**Avis de la Mission Régionale d'Autorité environnementale
Nouvelle-Aquitaine sur
le projet de parc photovoltaïque au sol à Pompiey (47)**

n°MRAe 2023APNA206

dossier P-2023-14988

Localisation du projet : Commune de Pompiey (47)
Maître(s) d'ouvrage(s) : SAS Centrale Photovoltaïque Pompiey (EDF Renouvelables)
Avis émis à la demande de l'Autorité décisionnaire : Préfet de Lot-et-Garonne
En date du : 7/11/2023
Dans le cadre de la procédure d'autorisation : Autorisation de défrichement
L'Agence régionale de santé et le préfet de département au titre de ses attributions dans le domaine de l'environnement ayant été consultés.

Évitement des secteurs à fort enjeu écologique - extrait étude d'impact page 369

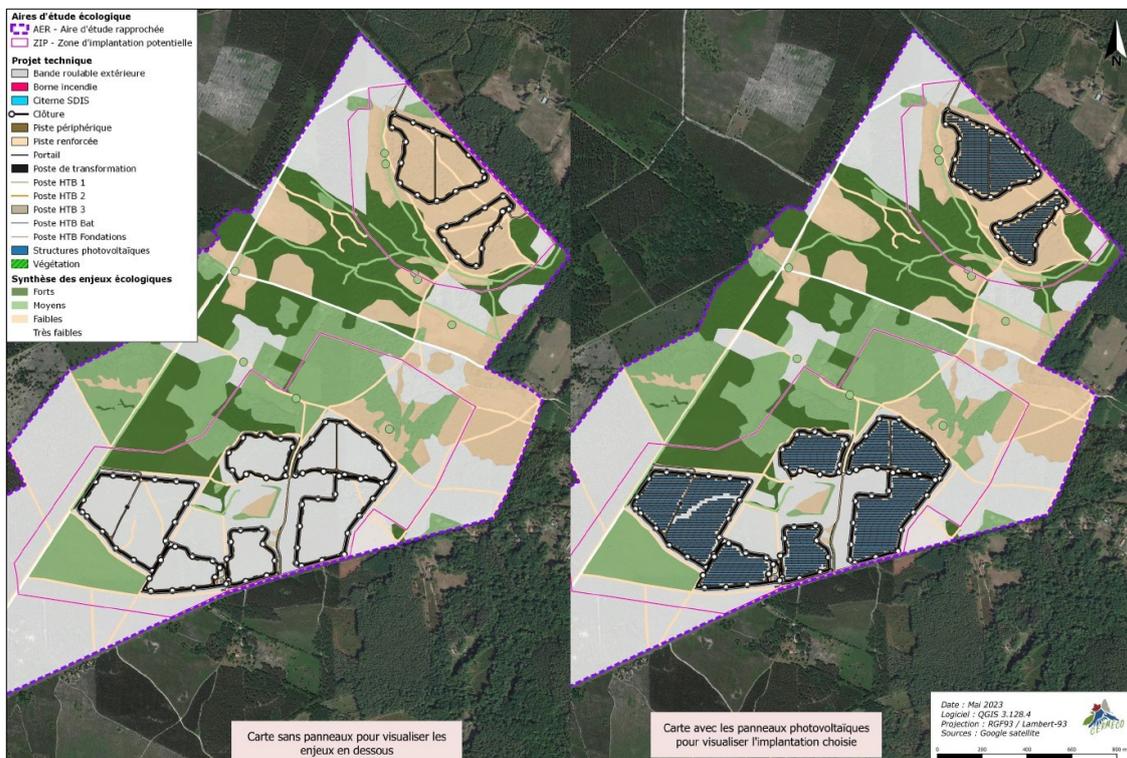
Le porteur de projet a également privilégié l'évitement de la grande majorité des **zones humides** comme illustré en page 370 de l'étude d'impact. Le projet a toutefois pour conséquence la dégradation de 696 m² de végétation déterminante de zone humide. Selon les cartes présentées, certaines zones humides évitées sont localisées à proximité du projet, voire jouxte son emprise.

La MRAe recommande au porteur de projet de préciser les modalités de suivi des zones humides évitées permettant de garantir la préservation de celles-ci et de leurs différentes fonctionnalités.

Zone de compensation zones humides - extrait étude d'impact page 390

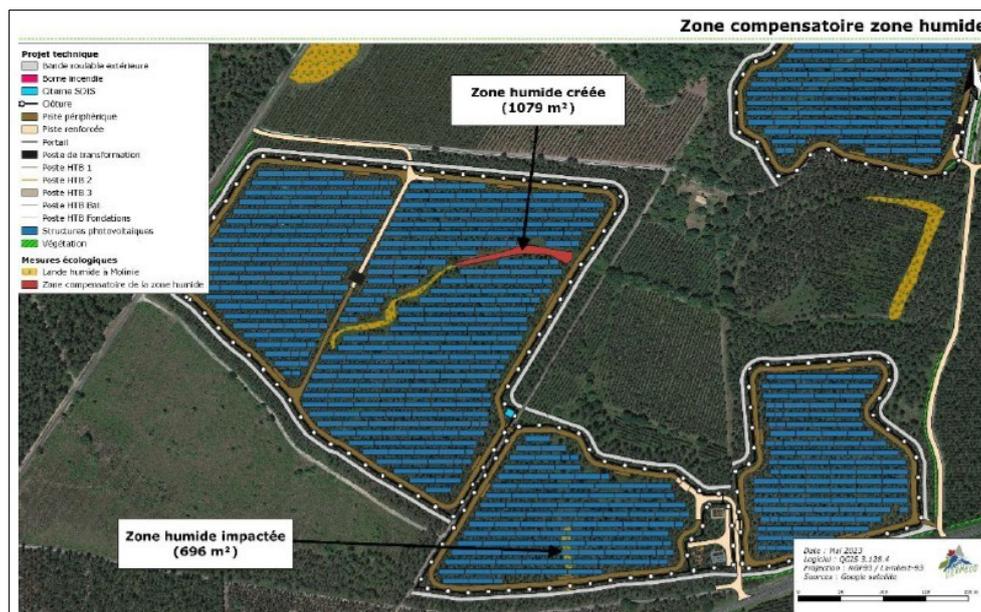
Le projet prévoit une mesure de compensation relative aux 696 m² de **zones humides** localisées dans l'emprise des panneaux photovoltaïques. Cette mesure consiste à reconstituer une lande humide à Molinie en lieu et place d'une pinède sur une surface de 1 079 m², avec un dispositif d'entretien régulier.

La MRAe recommande de présenter une justification du gain attendu par la mesure de compensation proposée à l'appui d'une analyse des fonctionnalités du site existant et des mesures de gestion proposées sur le site de compensation, en référence à la méthode nationale d'évaluation des fonctions des zones humide³.
